**RÉGIE DES MATIÈRES RÉSIDUELLES DU LAC-SAINT-JEAN**

**RÉAMÉNAGEMENT DE LA GÉOMÉTRIE DU SITE**

**Projet no. 111-13499-00**

21 MARS 2013

TITRE:
VUE EN PLAN FOND DES CELLULES D'ENFOUSSEMENT TECHNIQUE (CET) ET RÉSEAU DE DRAINAGE DU LIXVIAT

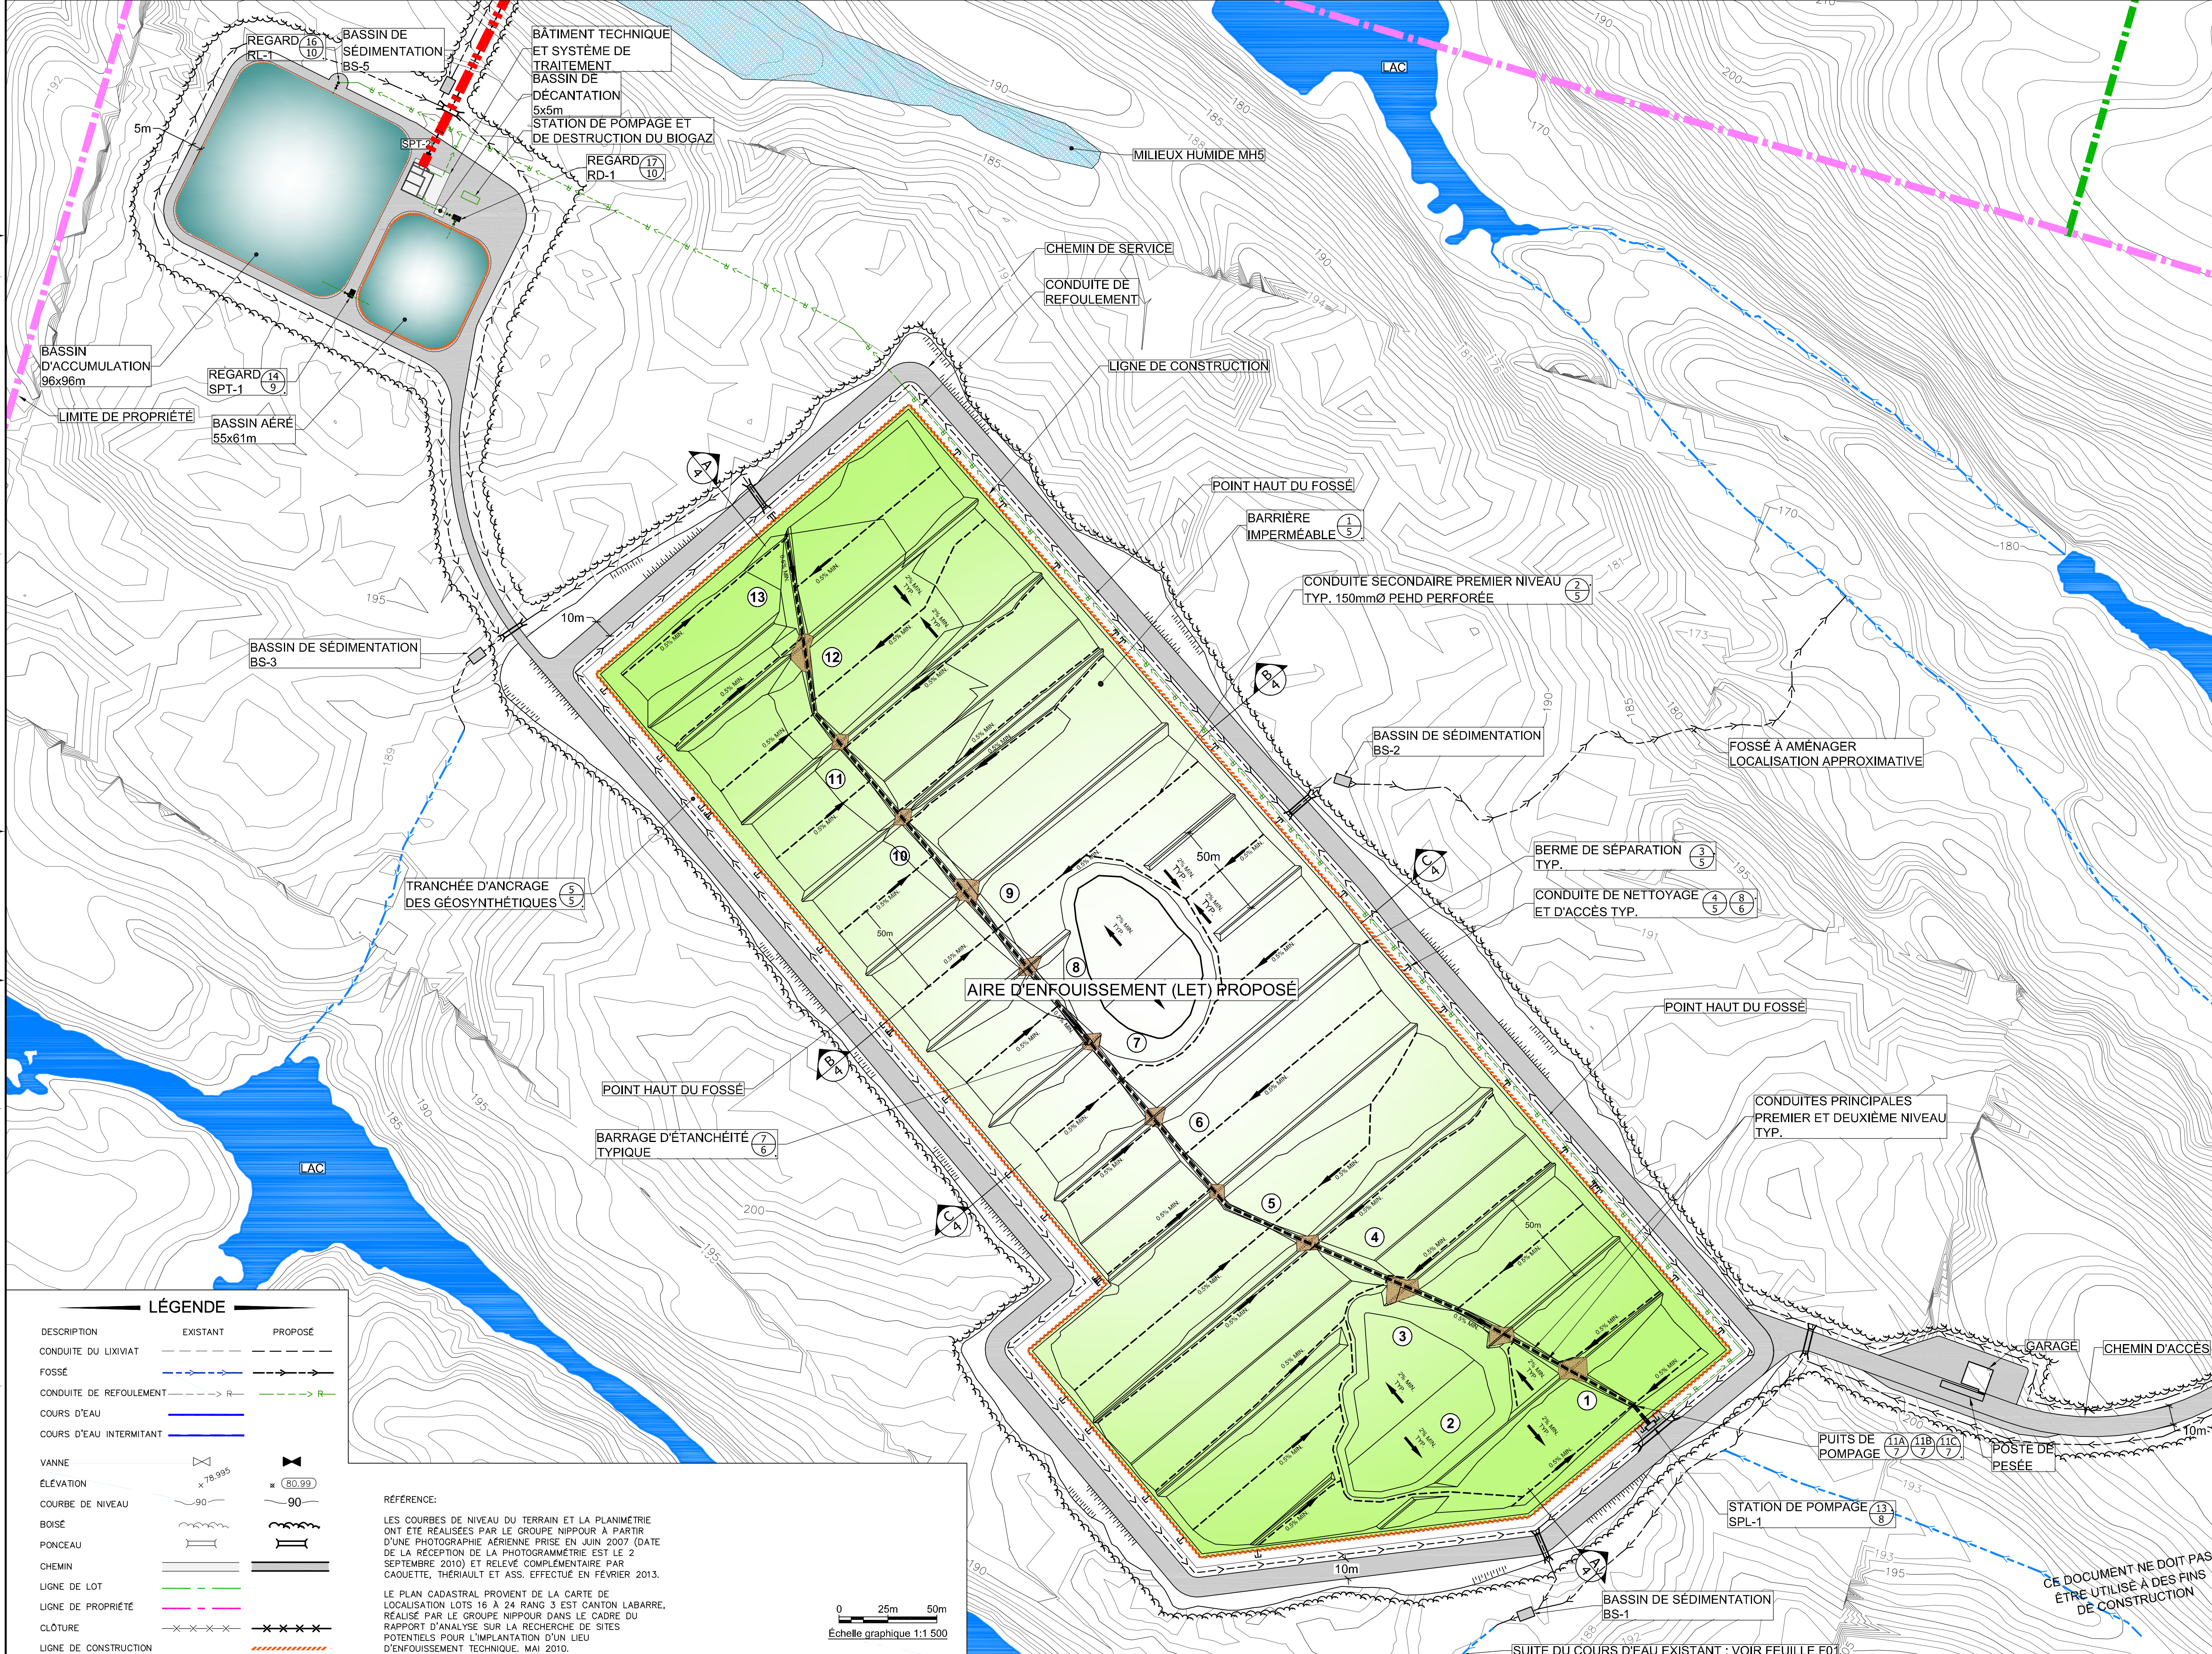
Suite à l'analyse des nouvelles données relativement aux dépôts meubles et des eaux souterraines, une nouvelle géométrie du site a été élaborée. Celle-ci est illustrée aux plans en annexe.

Cette géométrie révisée a été développée en se basant sur la nappe d'eau souterraine identifiée dans les études hydrogéologiques citées précédemment; plus particulièrement, le fond du site sera situé en tout point au-dessus de la nappe d'eau souterraine conformément à l'article 23 du REIMR. Quant au système de traitement, cette exigence du REIMR ne s'applique pas et le fond pourra être aménagé sous le niveau des eaux souterraines.

Avec cette nouvelle configuration, les déblais générés par l'abaissement du fond des cellules seraient suffisants pour construire les remblais nécessaires au projet. Ainsi, aucune importation de matériaux d'emprunt ne sera requise dans le cadre du projet, excluant toutefois les matériaux requis pour l'aménagement de l'assise du système d'imperméabilisation et la construction des fondations de routes, etc.

Aucune modification n'est prévue quant à l'empreinte du site ni de la zone tampon; la superficie des cellules est donc maintenue à 14,45 hectares. Le volume total d'enfouissement est également maintenu selon l'étude d'impact initiale, soit 2,5 M de mètres cubes. En ce qui concerne l'élévation finale du site, elle demeure en deçà du maximum prévu dans l'étude d'impact, soit 229,12 m dans le secteur sud-est et 224,4 dans le secteur nord-ouest; toutefois, comme le fond du site est abaissé de l'ordre de 4 mètres par rapport à celui prévu, il est possible que la configuration finale du dessus du site soit revue dans la demande de CA, tout en respectant évidemment les élévations précitées. Aussi, la configuration finale des cellules pourrait être légèrement revue lors de la conception finale du site.
